# Demande d'examen au cas par cas préalable à la réalisation éventuelle d'une évaluation environnementale

Aménagements de sécurité sur la RN44, sur les communes de Couvrot, Soulanges, Ablancourt, Saint-Lumier-en-Champagne, Saint-Amand-sur-Fion, Aulnay-l'Aître et La Chaussée-sur-Marne (Marne).

# RN44 - Aménagements de sécurité

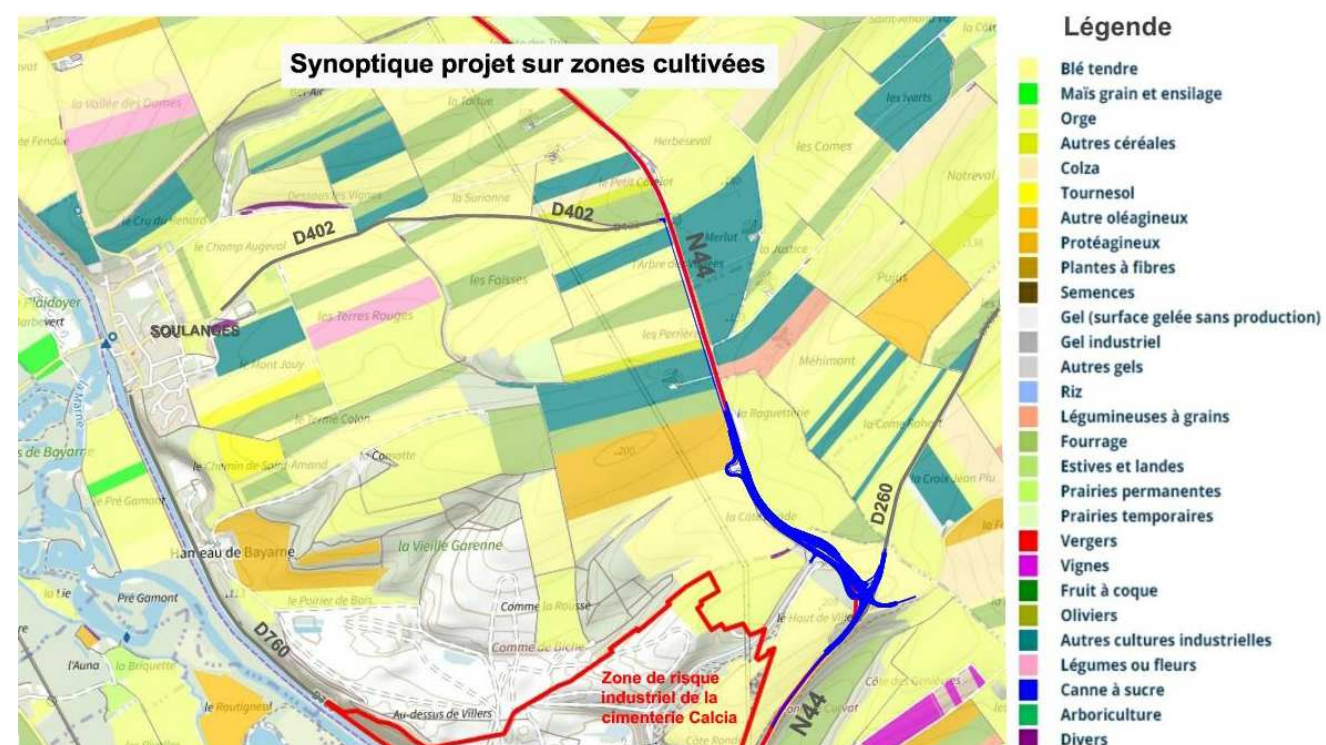
6.1 : le projet nécessite la suppression de 20 à 30 arbres ; Questions : caractéristiques, hauteur, type d'arbres concernés ? ;

Questions : ces suppressions n'auraient-elles pas pu être évitées ? la nécessité d'abattre ces arbres n'est-elle pas contradictoire avec l'affirmation selon laquelle la flore au niveau du site se limite aux cultures industrielles ; quid d'éventuels gîtes à chiroptères par exemple ?

## Coupe longitudinale fossé sub-horizontale

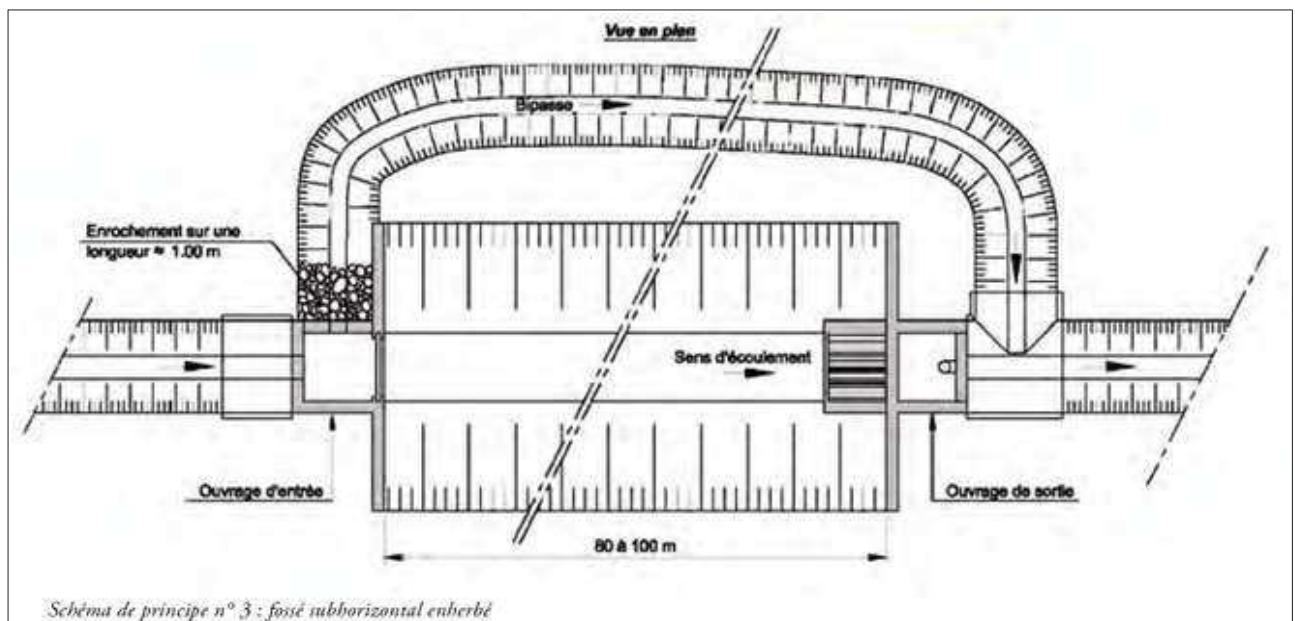
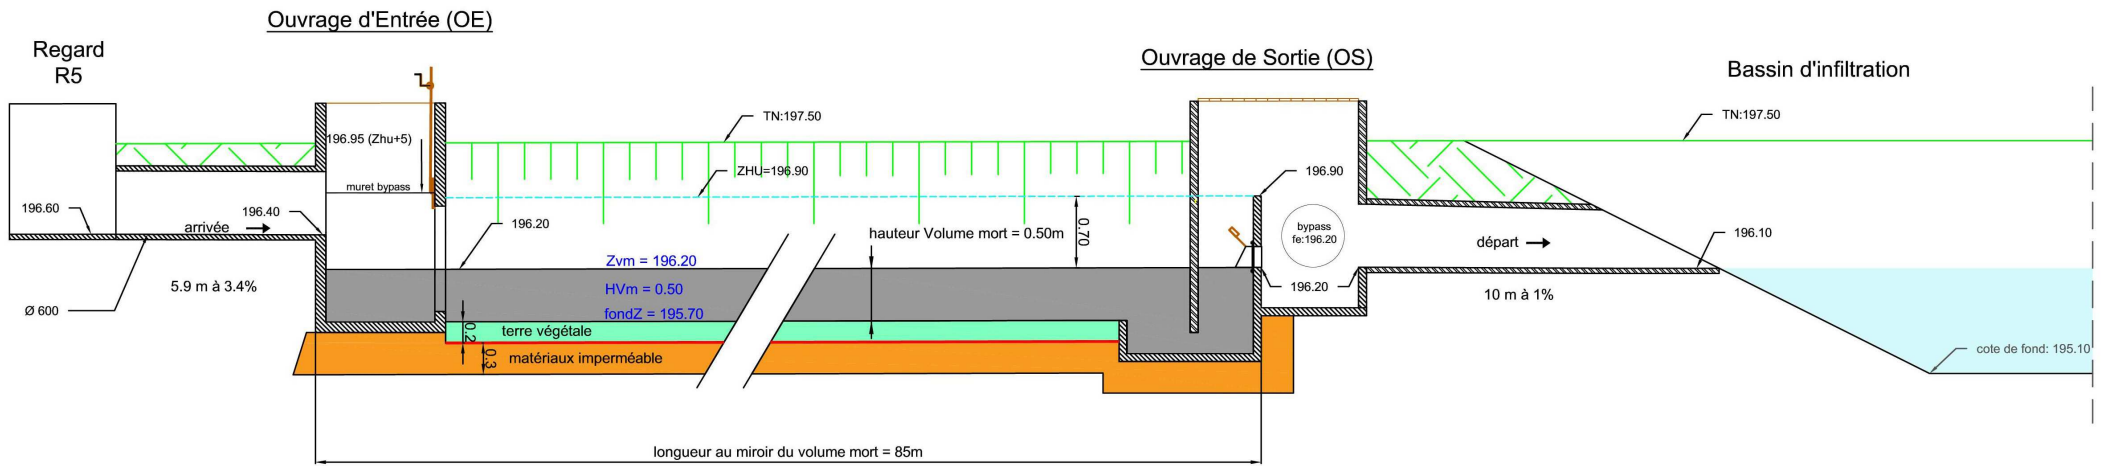
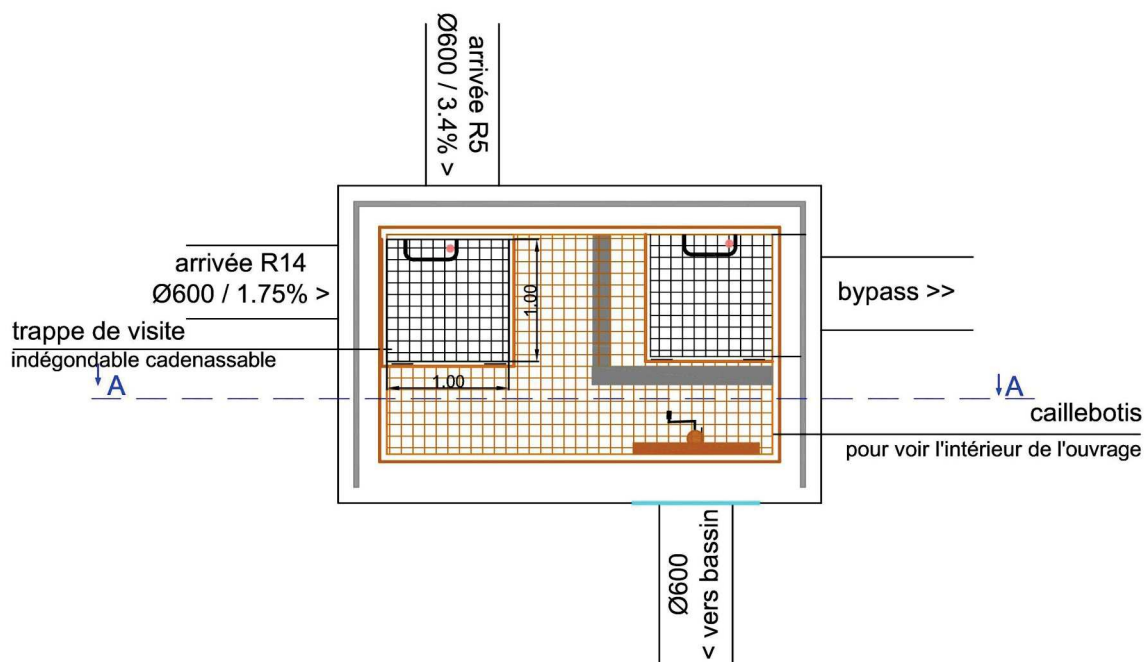
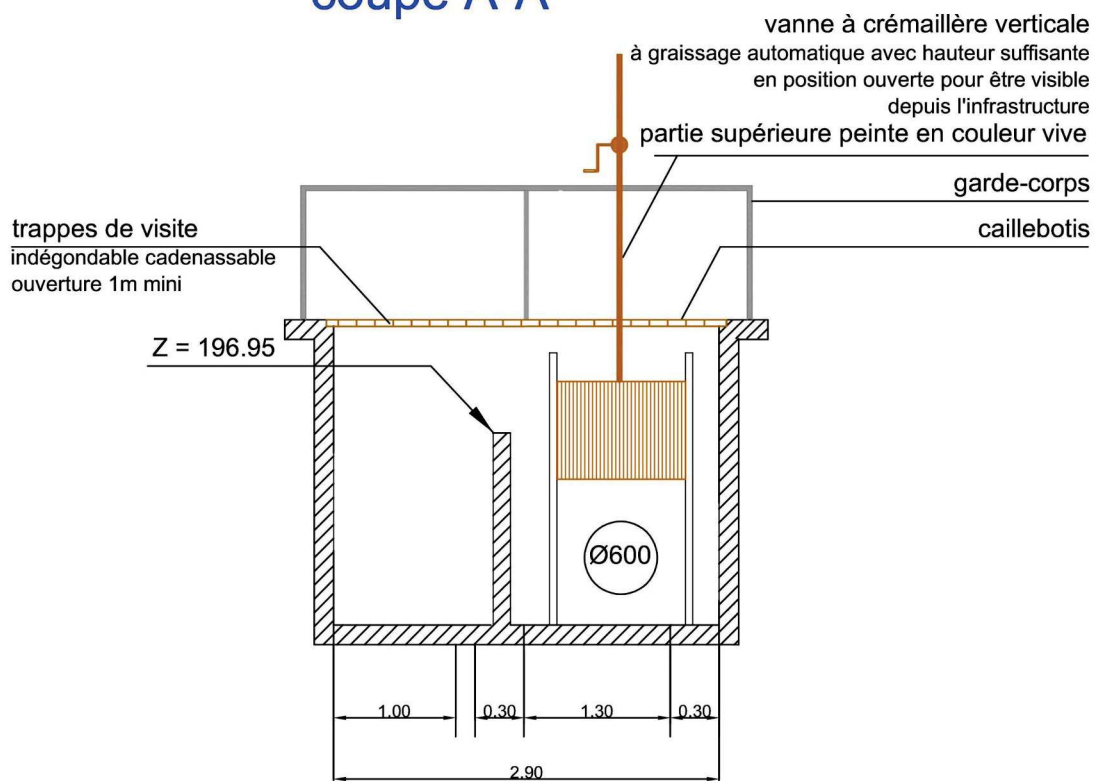
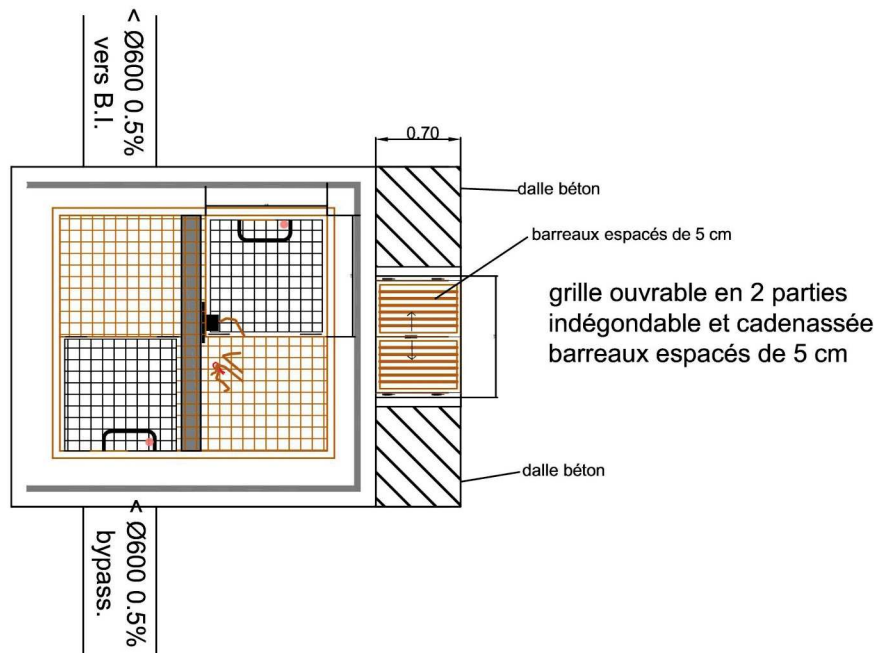
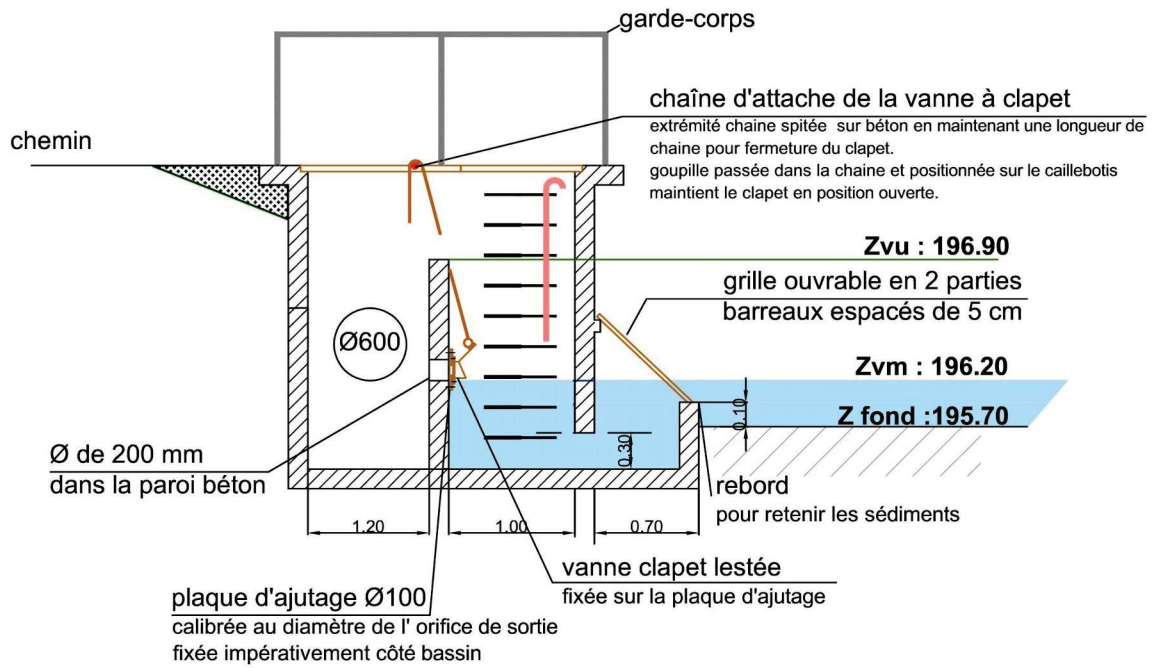
Eaux pluviales : le Cerfa précise qu'un bassin de rétention de la pollution sera réalisé avant infiltration : Question : pouvez vous donner d'autres précisions que "*conforme au guide Setra*" ; par ailleurs le 6.5 évoque "*des bassins de protection et de traitement de la pollution*" : questions : y a t-il un ou plusieurs bassins ? quelles sont leurs caractéristiques ? Pouvez vous donner des précisions sur les dispositifs de rétention et de traitement envisagés envisagés ? est-il possible de faire figurer ce ou ces bassins sur une carte géologique au 1/50 000 è ;

par ailleurs le 6.5 évoque "des bassins de protection et de traitement de la pollution" : questions : y a t-il un ou plusieurs bassins ? quelles sont leurs caractéristiques ? Pouvez vous donner des précisions sur les dispositifs de rétention et de traitement envisagés envisagés ? est-il possible de faire figurer ce ou ces bassins sur une carte géologique au 1/50 000 è ;

Eaux pluviales : le Cerfa précise qu'un bassin de rétention de la pollution sera réalisé avant infiltration : Question : pouvez vous donner d'autres précisions que "conforme au guide Setra" ; Le fichier "PrécisionsBassin.pdf" joint donne les caractéristiques du bassin de type fossé subhorizontal qui est utilisé dans le dossier.

fichier "PlandesBassins.pdf" et les bassins représentés sur une carte géologique au 1/50 000 è dans le fichier "CarteGeologiqueBassins"
